Objet : SCHAERBEEK. Place Colignon, 56.

Demande de permis d'urbanisme portant sur la rénovation et la modification du rez-de-chaussée de la façade à rue.

Avis de la CRMS

Fig. 2. Élévations d'origine (1898). © ACS/Urb. 113-2.

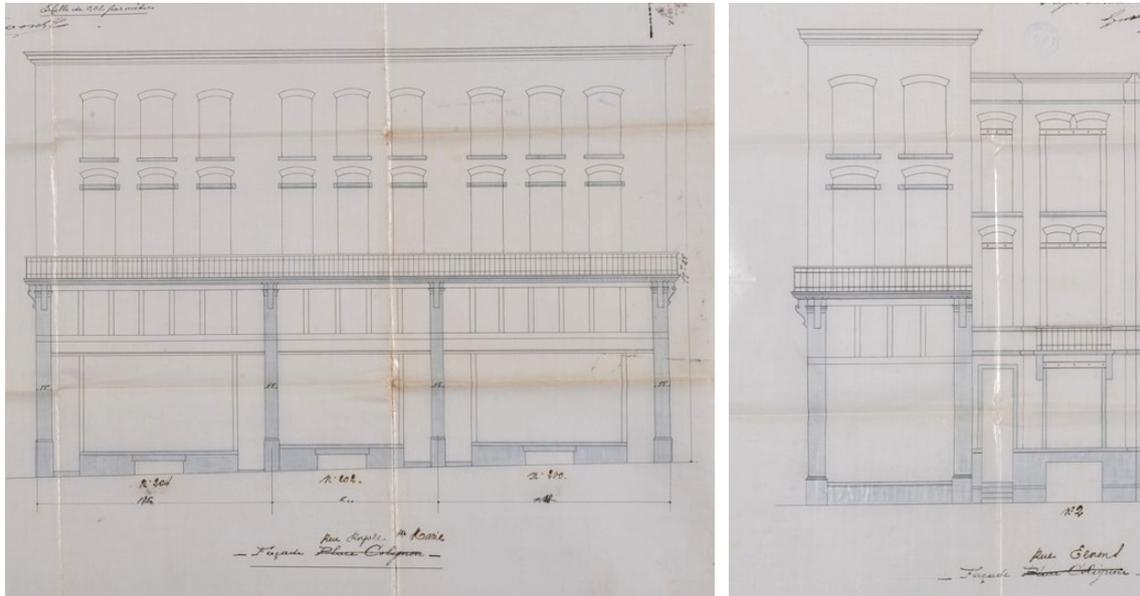
La Commission déplore la situation actuelle issue de nombreuses interventions malheureuses dont il convient maintenant de réduire les effets afin **restituer au maximum l'homogénéité et la cohérence de l'ensemble formé par les n^{os} 56 à 60**. L'Assemblée demande donc de :

- Restituer la continuité des pilastres en pierre bleue à pointe de diamant jusqu'aux soubassements, sur les deux faces de l'arête d'angle et sur les mitoyens. Concernant le mitoyen avec le n^o 58, seules des demi-pointes de diamant doivent être réalisées, dans l'attente que le voisin fasse de même, et non des pointes de diamant de dimensions réduites comme cela a malheureusement été fait sur l'autre limite mitoyenne (entre les n^{os} 58 et 60) ;

- Remonter le linteau des baies jusque sous la poutrelle métallique afin de restituer la hauteur d'origine des baies ;
- Reconstituer le cordon galbé qui soutenait les vitrines, et l'utiliser comme seuils des fenêtres, en prolongeant celles-ci vers le bas ;
